Objet : Réponse à l'Avis de la Mission régionale d'autorité environnementale du dossier
N° MRAe 2022APNA99 sur la commune de Mansat-la-Courrière (23)

PROJET DE PARC EOLIEN à Mansat-la-Courrière (23)

**Mémoire en réponse à l'avis de la MRAe
en date du 01/09/2022**

ETUDE	Projet de parc éolien de Mont-de-Transet E3 Mémoire en réponse à l'avis de la MRAe en date du 01/09/2022
MAITRE D'OUVRAGE	NEOEN 20-28 allées de Boutaut - CS 80112 33070 Bordeaux Cedex Contact : Philippine STUMM philippine.stumm@neoen.com

Figure 4 : Configuration des pistes de transports des éoliennes

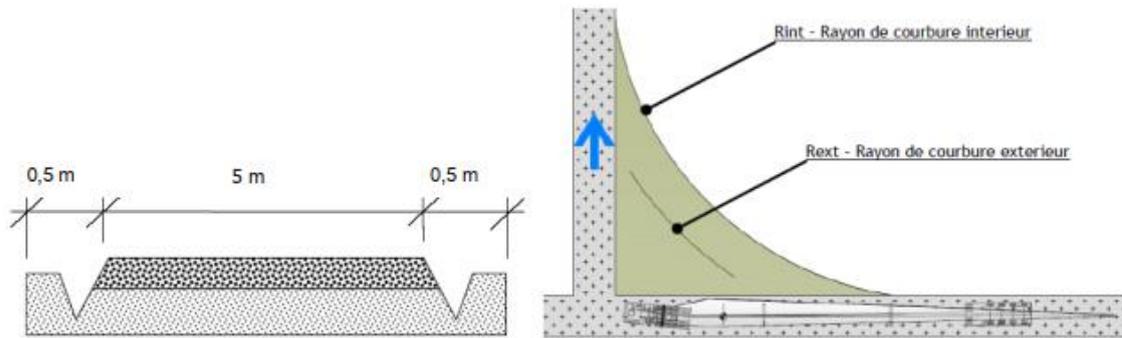
En termes d'impacts écologiques, le dossier présenté s'avère ne pas avoir mené une démarche satisfaisante d'évitement de zones à enjeux environnementaux « très fort » et « fort » : le dossier doit être réexaminé sur ce point, avec l'étude d'un nouvel accès à la plate-forme, évitant ces enjeux.

Outre le degré de pente, la courbure des virages est importante aussi pour les mêmes raisons de transport. Le diamètre intérieur de braquage des camions doit être d'au moins 42,5 mètres et le diamètre extérieur de 62,5 mètres. Or pour le Chemin d'Accès 3 la pente s'étend sur une distance de 60m, ce chemin peut donc être supprimé des choix envisageables à cause du virage et de la pente qu'il présente.

La Figure 4 permet d'observer les règles à respecter en termes de chaussés et les différents rayons de courbures qu'il faut prendre en compte pour le transport des différentes parties d'une éolienne.

Figure 8 : Peuplements voisins du projet

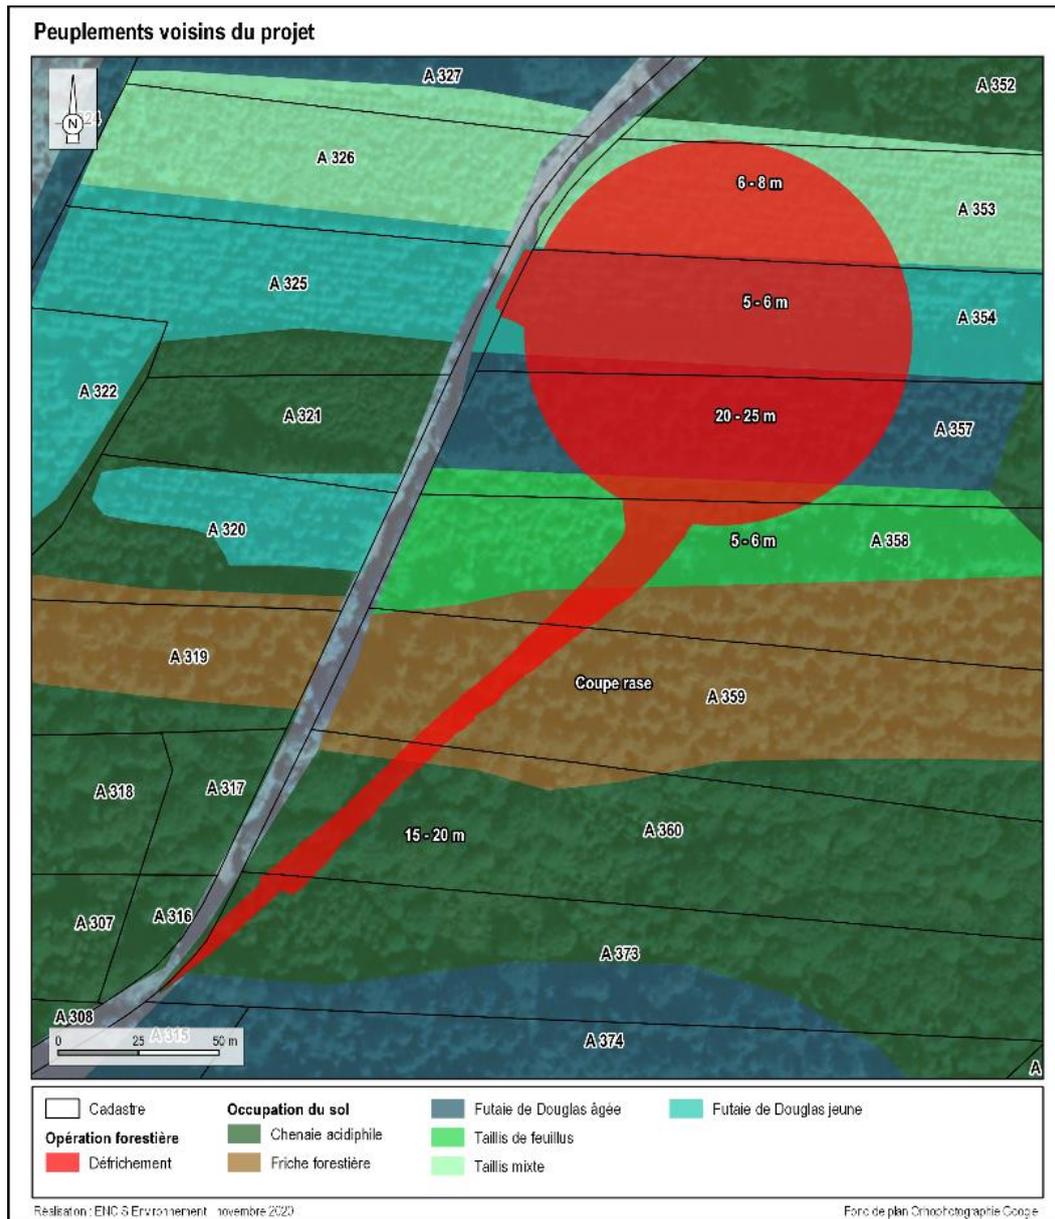
Le point majeur soulevé par l'avis de la MRAe portait sur l'impact fort que le chemin d'accès présentait sur les chiroptères. Effectivement l'installation de l'éolienne E3 nécessite le défrichage de 13 176 m² dont seulement 659 m² de chênaies présentant des enjeux forts de conservation. Les figures 7 et 8, ci-dessous, nous permettent d'observer la corrélation entre la présence de chênaies et l'impact sur les chiroptères.

Il est aussi observable que le chemin d'Accès 2 étudié (au nord) aura un impact aussi fort sur les chiroptères comme le démontre les figures 7 et 8 : une bande de chênaies acidiphiles est également présente au nord de l'éolienne E3.

Aux vues des avantages topographiques, routiers et des enjeux faune et flore le chemin d'Accès 1 retenu, par le sud de l'éolienne, est l'unique solution envisageable.

Figure 9 : Décalage du Chemin d'Accès

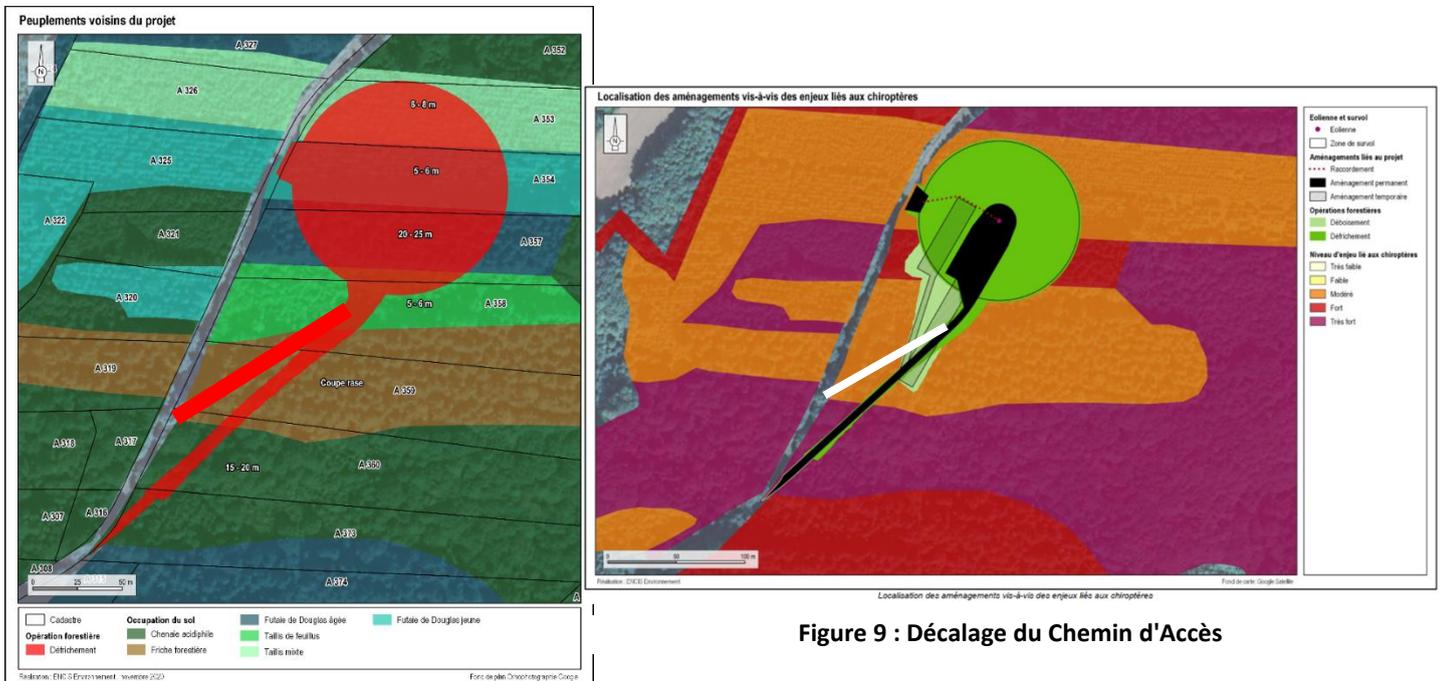
Outre déplacer le chemin d'accès, une proposition de décalage dans la continuité de la route a été étudiée. Effectivement, il semblerait préférable de décaler le chemin d'accès sur la gauche afin que celui-ci démarre sur la parcelle A 359. La figure 9 permet d'observer que le chemin décalé permettrait d'éviter les chênaies et donc la zone à fort enjeu pour les chiroptères.

Cependant le décalage du chemin d'Accès hors de la zone à impact fort est impossible du fait de la pente que le mont présente. La figure 10 permet d'observer le profil altimétrique de cette variante, montrant que la pente est bien supérieure au cahier des charges du constructeur d'éoliennes (pente de 10%). Effectivement le décalage du chemin d'accès présente une pente de 14%. Celui-ci n'est donc pas envisageable.
